Vår referanse:  
2014/033977-003

Vår dato:  
15.05.2014

### **Statens vegvesen sitt svar - Fv. 569 Søknad om endret bruk av avkjørsel / Dispensasjon fra byggegrense - Nottveit - Nottveit kraftverk - Modalen kommune**

Ark.nr. Skisse 1

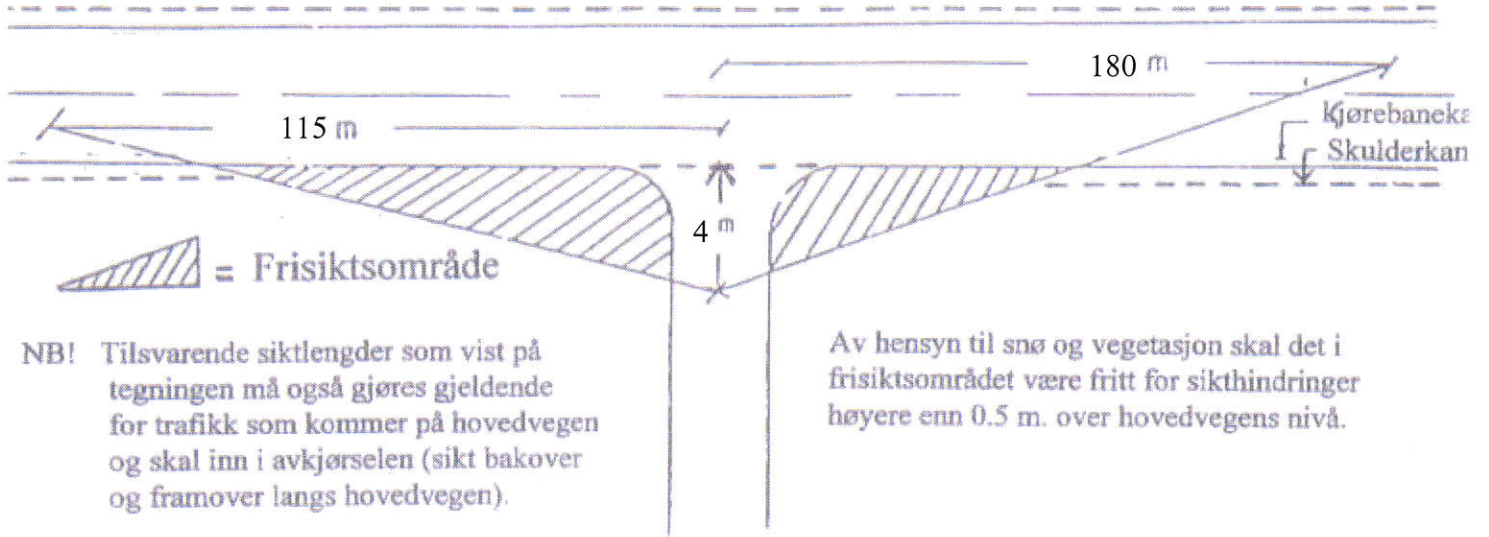
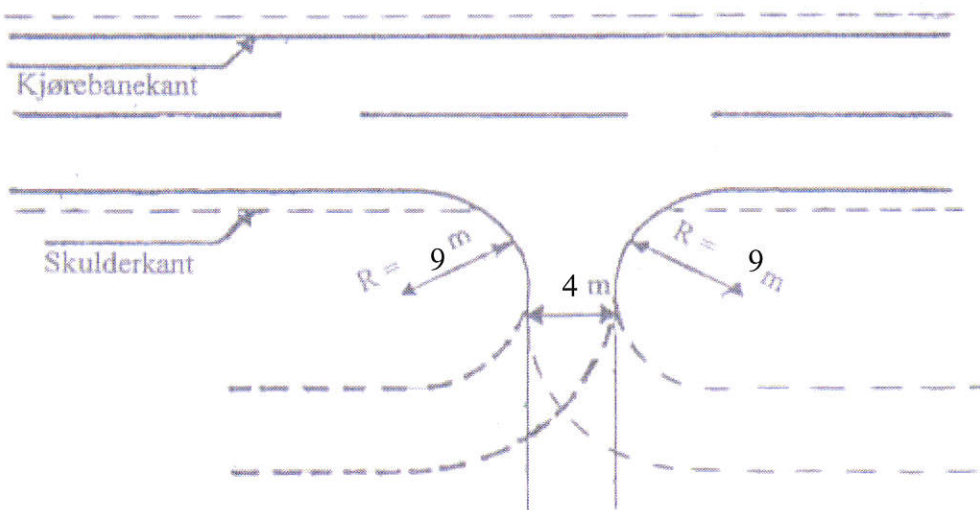
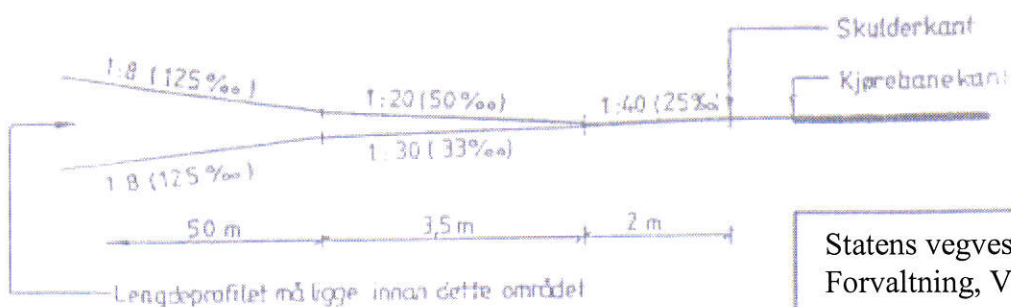
1. Løyvet gjeld berre for den staden som er nemnt ovanfor, og i høve godkjent skisse 1.
2. Løyvet gjeld berre for bruk av avkøyrsla til følgjande føremål:  
Tilkomst til Nottveit kraftverk.
3. Krav til friskt 4 meter inn i avkøyrsla skal vere minimum 115 meter mot sørvest og 180 meter mot nordaust. Sikta fram og bakover på vegen ved avkøyrsla må vere minimum 115/180 meter. Det skal ikkje vere noko sikthindrande element over 0,5 m i planet mellom avkøyrsla og fylkesvegen.
4. Brukar/eigar må til ei kvar tid halde avkøyrsla i den stand det er sett krav til i vilkåra.
5. I anleggsperioden må det varslast om arbeid i samsvar med varslingsplan godkjent av Statens vegvesen.

Ark.nr. Skisse 2

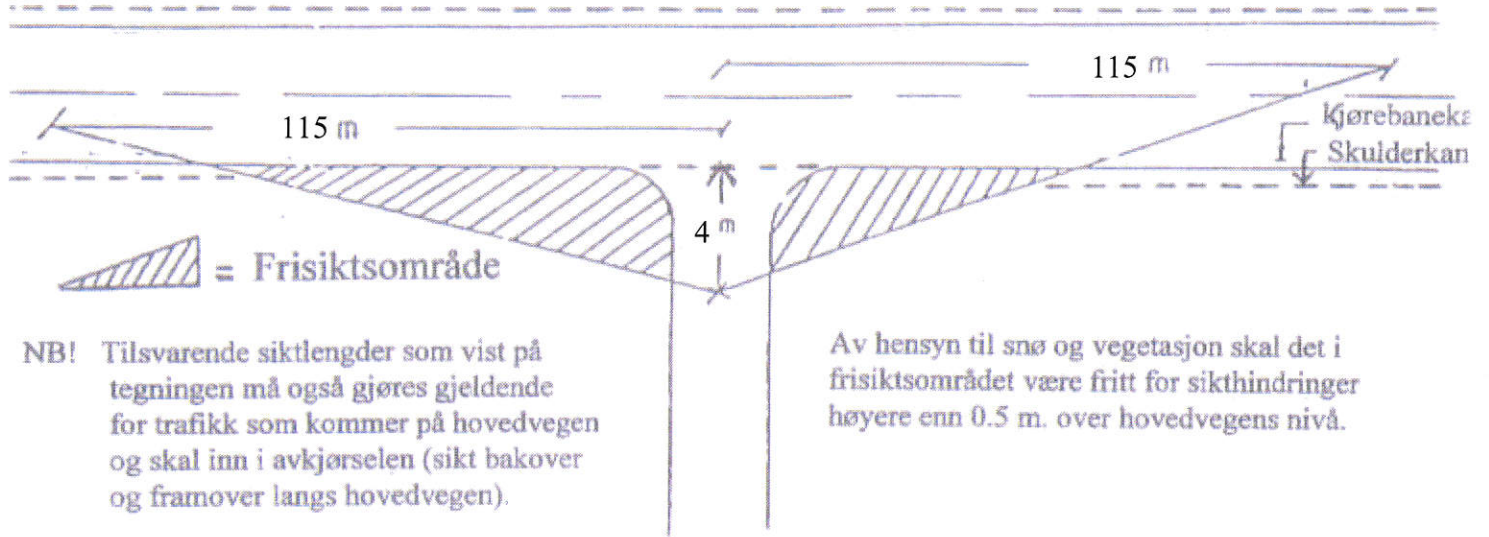
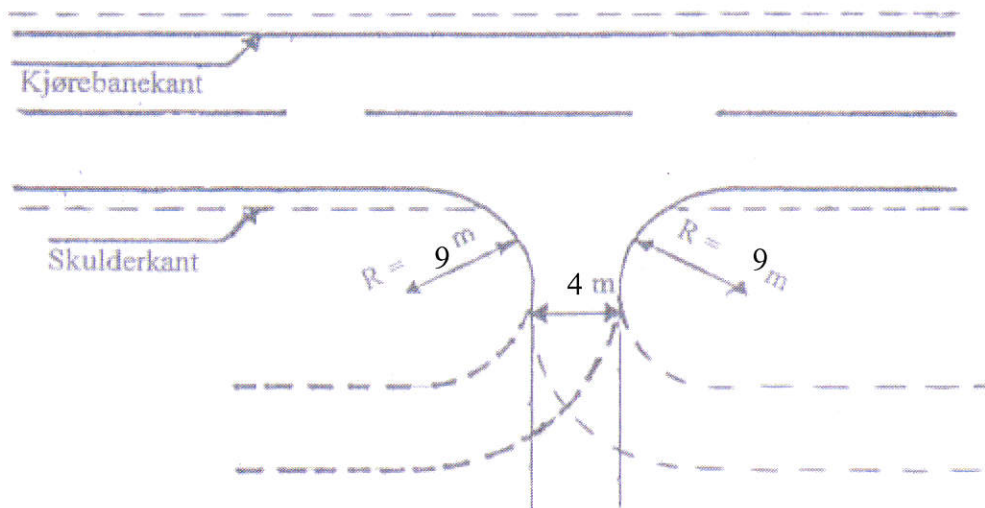
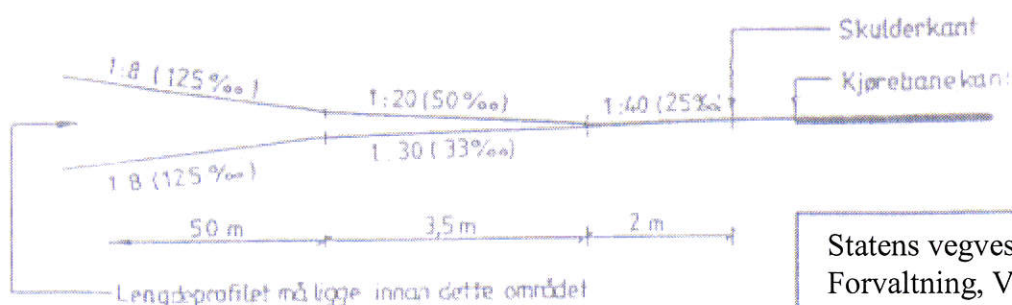
2. Avkøyrsla må opparbeidast i samsvar med vedlagte prinsippsskisser 2 og forskrift om alminnelege reglar om bygging og vedlikehald av avkøyrsla frå offentleg veg, som de finn på lovdata.no.

3. Avkøyrsla skal også kunne vere felles med eventuelle andre, som på ein naturleg måte kan nytte same avkøyrsla.
4. Krav til friskt 4 meter inn i avkøyrsla skal vere minimum 115 meter til begge sider. Sikta fram og bakover på vegen ved avkøyrsla må vere minimum 115. Dette inneber at alle sikthindringar (vegetasjon, terreng m.m) over 0,5 meter i planet mellom avkøyrsla og fv. 569 må fjernast. For denne avkøyrsla må sikta ordnast i retning sørvest.

5. Svingradius skal vere 9 meter (diameter 18 meter).
6. Stigningskrava må haldast (sjå skisse). Vi vil her spesielt gjere merksam på at avkøyrsla skal ha fall frå hovudvegen med 5 cm på dei første 2 metrane.
